CONCEPTO TÉCNICO No CT - 4782
Revisión de Estudio Particular de Respuesta Local
de Amplificación de Ondas Sísmicas
Artículo 7 - Decreto 193 de 2006

ENTIDAD SOLICITANTE: Luís Fernando Ballesteros - Curaduría Urbana No 2
David Ignacio Mejia – SUHABITAT S.A.
LOCALIDAD: 1 Usaquén
BARRIO: Bella Suiza
PROYECTO: **EDIFICIO TR 9B No 127A - 85**
DIRECCIÓN: TR 9B No 127A – 73/85
UPZ: 14 Usaquén *
CHIP: AAA0101DDBR, AAA0101DDCX
TIPO DE RIESGO: Sísmico
EJECUTOR: JEoprobe Ltda.
FECHA DE EMISION: Mayo 11 de 2007

El presente concepto técnico corresponde a la primera revisión realizada por la Dirección de Prevención y Atención de Emergencias, del informe "Estudio particular de respuesta local de amplificación de ondas sísmicas proyecto Transversal 9B # 127A - 85" elaborado por la firma JEoprobe Ltda. como parte del estudio de suelos y análisis de cimentación "Edificio Transversal 9B # 127A - 85" ejecutado por la firma LFO Ingenieros de suelos Ltda., a construirse en el predio ubicado en la Tr 9B No 127A - 73/85, que se remite como estudio sísmico local en cumplimiento a lo estipulado en el Decreto 193 de 2006.

Figura 2. Espectro de diseño recomendado del proyecto Tr 9B No 127A – 73/85

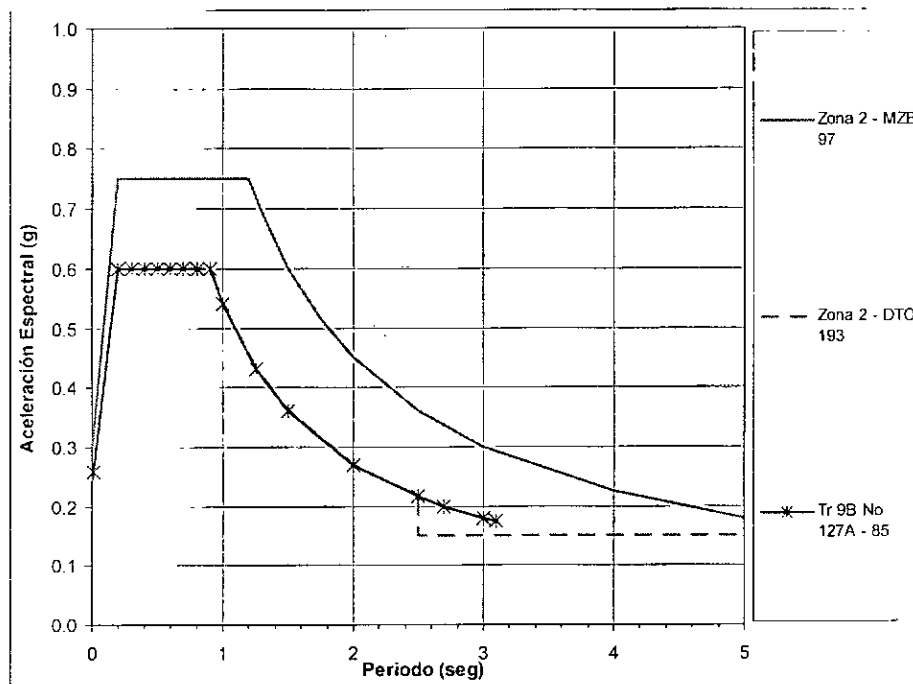
En el numeral 3.4, el consultor establece el espectro mínimo de Zona 2 como el espectro de diseño. En la tabla 4.1 se presentan los valores espectrales, así como en la figura 3.20 el espectro propuesto.

En la Figura 2 del presente concepto se ilustra el espectro propuesto junto con el espectro de la zona 2 de la MZB-97 y el espectros mínimo de la zona 2 establecido en el decreto 193 de 2006. Se aprecia que el espectro propuesto es igual o superior para algunos periodos que el mínimo de la zona 2 establecido en el decreto 193 de 2006.

El estudio CUMPLE con este requerimiento.
